Boletim Informativo

KV-34/38FV15B

Númer **01/00**

Melhoria de UNEVEN PICTURE (BRILHO NÃO UNIFORME)

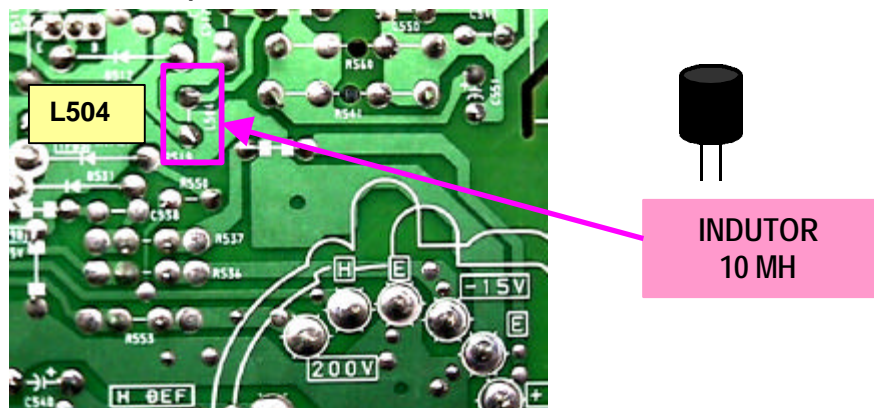
- Para melhorar não uniformidade no brilho, ou seja, o lado esquerdo da tela está mais escuro que o lado direito.
- Este sintoma é causado por interferências magnéticas no circuito de foco dinâmico.

➡ Para melhorar proceder seguintes alterações:

- 1) Retirar L504 (indutor de 10MH) da PCI A e resoldar (mudar de face) no lado de circuito impresso (lado cobreado).

- 2) Alterar circuito de compensação do foco dinâmico na PCI WA conforme segue:

<u>Original</u>	<u>Alterado</u>
JW983	JUMPER	RESISTOR DE 1M
C976	2700PF	820PF
R974	12K (chip)	4,7K (chip)
